SAMMENDRAG AV UTTALELSER, SAMT ADMINISTRATIV VURDERING

PLAN 2127

Gjeldende reguleringsplan med byggegrense. Dagens regulerte gangvei fungerer også som innkjøring gnr. til 3/585 (sør)vest for parkeringsplassen.

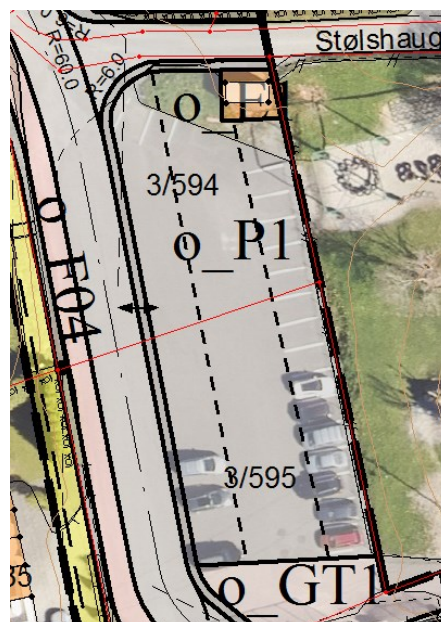
Bedehuset forutsetter som utgangspunkt, at nåværende reguleringsplan med hensyn på disse gards- og bruksnumrene opprettholdes som i dag, det vil si at eiendommene fortsetter som vårt private parkeringsareal. Bedehusets virksomhet nødvendiggjør behov for stort parkeringsareal. Utenom nevnte parkeringsareal disponerer bedehuset kun parkeringsareal rundt selve huset, ca 10-12 parkeringsplasser. Ved flere arrangementer fyller vi opp hele nevnte parkeringsareal, og da til

forskjellige tider på døgnet. (Begravelser og andre arr. foregår på dagtid) I kommunens foreslåtte reguleringsplan vil deler av vårt parkeringsareal bli brukt til vei. Det vil si at vi i praksis mister mange parkeringsplasser, samt at mange parkeringsplasser vil bli beslaglagt til parkering av skolens brukere.

Administrasjonen har vurdert Veia Betel sitt ønske om å bevare parkeringsplassen som privat parkeringsplass, eventuelt med avtale om bruk for skole. Men både plassering i forhold til dagens sentrum og ny droppsone for buss&foreldre gjør at parkeringsplassen etter administrasjonens mening bør være offentlig. Tungtveiende argument er også at parkeringsplassen i gjeldende reguleringsplan er regulert til offentlig parkeringsplass, og at området er avsatt til offentlig formål (skole) i kommuneplanens arealdel. Med å regulere parkeringsplassen på nytt som offentlig parkeringsplass (også for skole), er planforslaget i tråd med både gjeldende reguleringsplan og kommuneplanens arealdel.

Det stemmer at parkeringsplassen i regulert areal blir noe mindre enn i dag. I praksis mener vi likevel at endringen er minimal. Området mot vest brukes som innkjøring til gnr. 3/585 (sørvest for parkeringsplassen), og det er i gjeldende plan regulert en byggegrense (i praksis en grense for parkering) på parkeringsplassen.

Planforslaget – plan 2127. Det blir fortsatt mulig å parkere i to rader, slik dagens forhold viser på ortofoto.

Administrasjonen fremholder derfor at det blir nødvendig å regulere parkeringsplassen og bygge den slik som regulert. I møte med Veia Betel bedehus i løpet av planprosessen kom det frem at det er lite konflikt mellom dagens bruk (skoleparkering) og Veia Betels bruk. Når dagens skole skal omreguleres og bygges med nye formål, vil kommunen også påse at det anlegges flere parkeringsplasser i området, blant annet er det tenkt en mulighet for underjordisk parkeringsgarasje under dagens skole, med adkomst mellom dagens parkeringsplass og ballbinge.

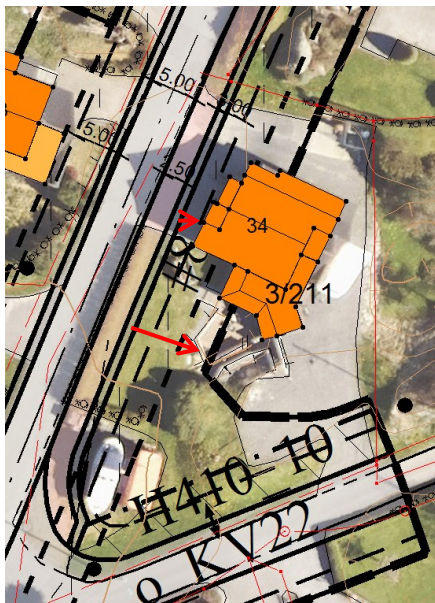
Veianlegget vil for det første komme svært nærme huset og uteområdene på bnr. 211, og forringe bruksverdien av disse arealene betydelig. Her har Østhus over flere år gjort store investeringer i uteområdene basert på den relativt ferske reguleringsplanen for området, som plasserer fortauet på vestsiden av veien. Når fortauet nå blir flyttet tett inntil disse områdene vil verdien på disse investeringene bli redusert. Her har Østhus blant annet oppført en hagestue som nå kommer kloss i det planlagte fortauet. Huset til Østhus har også utgang mot disse arealene på bakkeplan. Ulempene dette påfører Østhus forverres ved at det også er inregulert en frisiktsone mot veien som gjør at de ikke får etablert skjerming ut mot vei og fortau. Dette vil få betydning for et fremtidig grunnverv, men det bør også hensyntas nå i reguleringsfasen.

Slik Østhus ser det er også den foreslåtte avkjørselen fra bnr. 211 så uhensiktsmessig at de vil kreve at det blir foreslått en ny løsning. Slik de ser det kan ikke forslaget ha tatt hensyn til stigningsforholdene på stedet. Det er her store høydeforskjeller mellom den foreslåtte avkjørselen og inngangspartiet til huset, slik at det vil måtte etableres trapper for å sørge for tilgang fra det som vil måtte bli eiendommens parkering og frem til døren. Det er her slik at hovedinngangspartiet på bnr. 211 er plassert på nordsiden av huset, altså mot motsatt side av hvor det nå er planlagt innkjørsel. Slik Østhus ser det må kommunen sørge for å ivareta krav til universell utforming i forbindelse med reguleringen slik at de ikke blir påført disse ulempene.

Dersom innkjørselen opprettholdes der hvor den nå er foreslått blir alternativet for bnr. 211 å måtte gjøre store terrenginngrep for å etablere kjørevei over hele eiendommen frem til inngangspartiet og biloppstillingsplassen som er etablert i dag. Dette vil også være en så stor ulempe for dem at kommunen bør finne en annen løsning for denne eiendommen.

Østhus mener her den eksisterende reguleringen er en bedre løsning for området enn den som er foreslått nå. Ved å opprettholde felles avkjørsel over bnr. 546 vil man både ivareta adkomstforholdene til bnr. 211 samtidig som man vil sanere flere utkjørsler enn ved den foreslåtte løsningen. Det er her vanskelig for Østhus å se hvorfor denne løsningen nå blir forkastet.

Dette innebærer at når det på et senere tidspunkt eksempelvis søkes om oppføring av garasje, utvidelse av bolighus e.l., må regulert felles adkomstvei fra øst bygges ut for å få godkjent tiltaket. Avkjørsel mot sør (Stølshaugvegen) kan kreves stengt av kommunen, jf. vegloven §§ 41 og 42. Alternativt kan avkjørsel mot sør benyttes, men da kan ikke avkjørsel mot nordøst benyttes. Den delen som skal bygges ut til fortau er relativt flat mark også i dag, slik at vi ikke anser at stigning til dagens parkering endres nevneverdig ved gjennomføring av planen. Mindre justeringer i stigning kan ordnes i byggefasen.

Forslag om å bevare gjeldende reguleringsplan, er blitt vurdert av kommunen og ikke funnet hensiktsmessig. Slik dagens reguleringsplan(er) er utformet med fortau i vest, vil dette ved opparbeiding skape en rekke problemer på vestsiden, deriblant en del svært bratte innkjørsler, fjerning av naturknauser (sprengning), murer, drivhus osv. Samtidig er fortau på vestsiden ikke like bredt regulert langs Østhusnesets lengde, noe som vil si at det i tilfelle måtte gjøres enda større inngrep for å utvide fortauet til lik standard overalt.

Planforslag – plan 2127

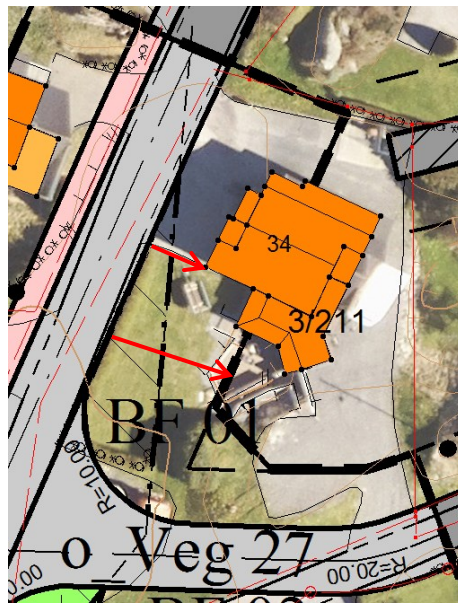
Som illustrasjonene under viser, blir det redusert avstand mellom offentlig veianlegg i vest og bolig/hagestue i øst (se røde piler). Etter dagens, gjeldende plan vil det være ca. 5,5 m fra veiformål til boligen, mens det i planforslaget er 2 m fra veiformål (veigrøft) til boligen. Etter dagens, gjeldende plan vil det være ca. 12 m fra veiformål til hageplattning/hagestue, mens det i planforslaget blir ca. 8,5 m. Avstand mellom ny vei (fortau) og hagestue anser kommunen som akseptabel gitt at man bor i et sentralt boligstrøk, selv om eiendommen forringes noe. Det er verdt å merke at ved gjeldende plan ville det vært krav om frisikt fra regulert kryss i sør som går nærmere hagestue enn det nytt veiformål gjør, og nesten like nært huset. Ved realisering av dagens gjeldende plan, måtte altså mye av eiendommen vært flat og med fri sikt. Med ny plan, der krysset er flyttet lenger sør (omtrent dit det ligger i dag), frigjøres både mer av eiendommens areal i sør til fortsatt boligbruk, samtidig som ny frisikt ikke beslaglegger deler av eiendommen.

Avstand på 2 m mellom veigrøft og bolig er lite, og vanligvis er det 3 m byggegrense mellom samferdselsformål og bygninger. Kommunen foreslår å fjerne areal for «annen veggrunn» på strekningen forbi huset/nordre del av hagen, for å sikre at det blir tre meter privat areal mellom hus og det offentlige veianlegget. I tillegg vil planbestemmelsene åpne opp for at det kan etableres et gjerde på inntil 2 m høyde langs veien, 2 m innenfor byggegrensa, samt at eksisterende avkjørsel kan benyttes inntil nye tiltak gjøres på eiendommen. Dette gjøres ved en tilføyelse i § 10 (markert med rød skrift):

«Mindre areal med boligbebyggelse, kombinerte- og andre byggeformål, samt lekeplass inngår i tilgrensende bebyggelse- og anleggseiendommer/felt. For utbygging, gjelder bestemmelser gitt i tilgrensende planer for samme eiendom/felt.
